Objet : Observations et demandes de modification dans le cadre de l'enquête publique portant sur le projet de révision allégée n° 3 du Plan Local d'Urbanisme intercommunal (PLUi) de Grand Lac

Dans le cadre de l'enquête publique portant sur le projet de révision allégée n° 3 du Plan Local d'Urbanisme intercommunal (PLUi) de la Communauté d'agglomération Grand Lac, nous souhaitons formuler plusieurs observations et demandes de modifications concernant l'Orientation d'Aménagement et de Programmation (OAP) économique A3 « Aix-les-Bains – Les Garins ».

Figure 2 : Schéma de l'OAP A3 avec annotations

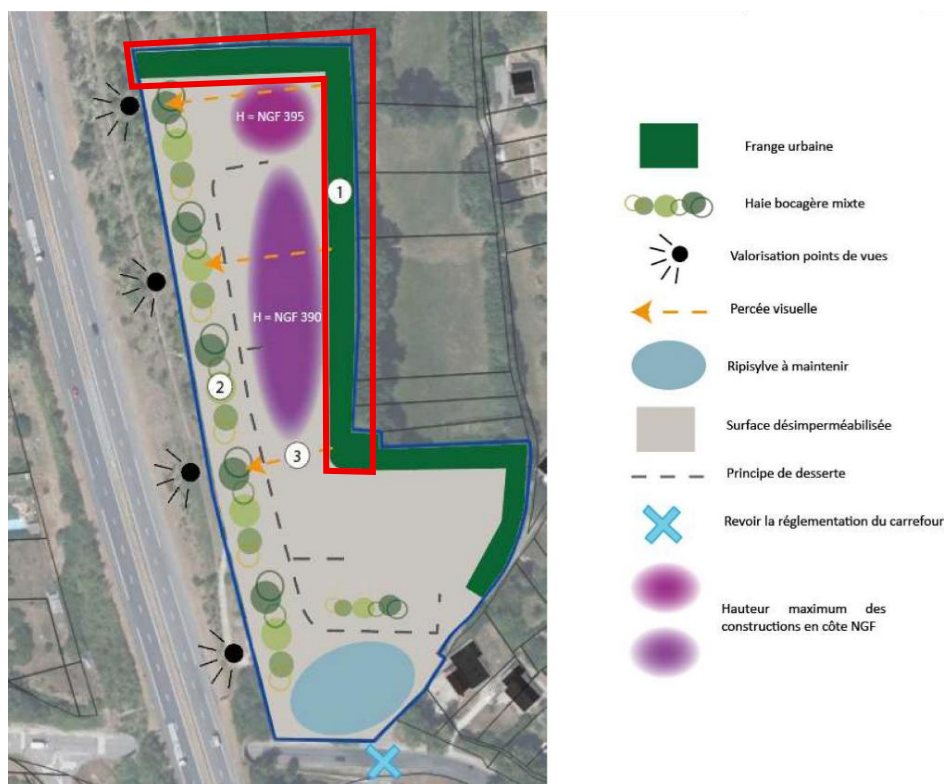
Nous sollicitons la réduction de la largeur minimale de la frange urbaine prévue au Nord et à l'Est du site, en la portant de **10 mètres à 5 mètres**.

Cette demande concerne plus précisément le secteur identifié sur le plan ci-dessous et encadré en rouge.

La réduction de la largeur minimale de cette frange de 10 mètres à 5 mètres ne remettrait pas en cause son rôle en matière d'intégration paysagère du projet.

En effet, une frange paysagère d'une largeur de 5 mètres permet de mettre en œuvre un aménagement végétalisé suffisamment qualitatif et dense pour assurer un écran paysager efficace et limiter la perception des futurs bâtiments depuis les habitations situées à l'Est de la zone.

Par ailleurs, d'après les données du Géoportail, les habitations situées à l'Est sont positionnées entre 65 et 95 mètres des limites parcellaires de l'OAP, et à une altitude comprise entre 391 et 394 NGF.

La projection NGF réalisée par l'architecte de notre projet indique une altitude des acrotères de nos bâtiments comprise entre 389 et 390 NGF.

Les hauteurs prescrites dans le plan de l'OAP sont, quant à elles, comprises entre 390 et 395 NGF.

Ainsi, nos bâtiments, d'une hauteur totale d'environ 9 mètres, seraient situés entre 1 et 5 mètres en dessous des hauteurs prescrites par l'OAP, notamment sur la partie nord du projet. Par ailleurs, ils seraient globalement au même niveau, voire en dessous, des habitations situées à l'Est.

Enfin, la réduction de la largeur de cette frange végétale permettrait de limiter l'impact sur la surface mobilisable résultant de la décision de préserver intégralement la zone humide identifiée. Nous conserverions ainsi environ 1 250 m² de frange végétalisée, sur un linéaire d'environ 250 mètres, contre environ 2 500 m² prévus dans la rédaction actuelle de l'OAP.

« Mettre en place une frange urbaine épaisse d'au moins 5 mètres en limite Nord et Est du site, en séparation avec l'espace agricole et le boisement existant. Cette frange urbaine doit s'appuyer sur les éléments paysagers existants et donc conserver l'intégralité du massif boisé dense en pourtour de parcelle, sauf état phytosanitaire des arbres non satisfaisant. »

Figure 3 : Schéma issu du PLUi zones UE et 1AUe

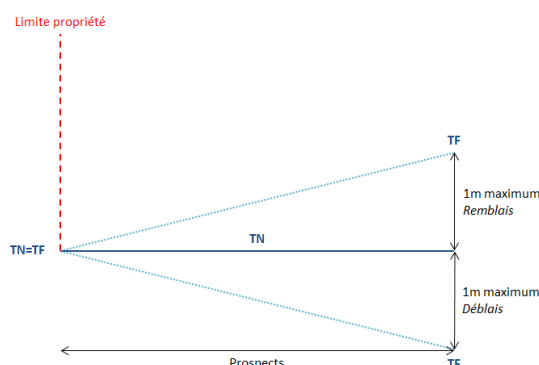
Compte tenu de la configuration topographique actuelle du site avec notamment des dénivelés de 6 à 7 mètres à certains endroits, cette règle applicable en l'espèce sur un recul de 5 mètres aux limites séparatives apparaît particulièrement difficile, voire impossible, à respecter sur certaines parties du secteur. En effet, la topographie existante résulte elle-même de remblais et de mouvements de terres historiques de grande ampleur.

L'application stricte d'une limitation à +/- 1 mètre par rapport au terrain naturel dans les marges d'isolement pourrait conduire à imposer des contraintes disproportionnées pour la réalisation du projet. Par ailleurs, les contraintes liées à la préservation de la zone humide identifiée limitent déjà les possibilités d'adaptation et d'implantation du projet.

A ce sujet, afin de vous permettre d'apprécier les difficultés topographiques du terrain naturel existant dans le cadre d'un projet d'aménagement, nous vous invitons à consulter en annexe les coupes réalisées par l'architecte. Vous constaterez notamment que la règle sur les mouvements de terre dans les marges d'isolement rend quasiment irréalisable la voirie de desserte au projet.

Nous proposons de prévoir explicitement, au sein du règlement des zones UE et 1AUe, que la limitation des mouvements de terre à ± 1 mètre dans les marges d'isolement ne s'applique pas aux terrains compris dans le périmètre de l'OAP A3, à l'instar du secteur UEh, expressément exclu de l'application de cette disposition.

« Cette disposition ne s'applique pas à la zone UEh, ainsi qu'au périmètre de l'OAP économique A3 « Aix-les-Bains – Les Garins ». »
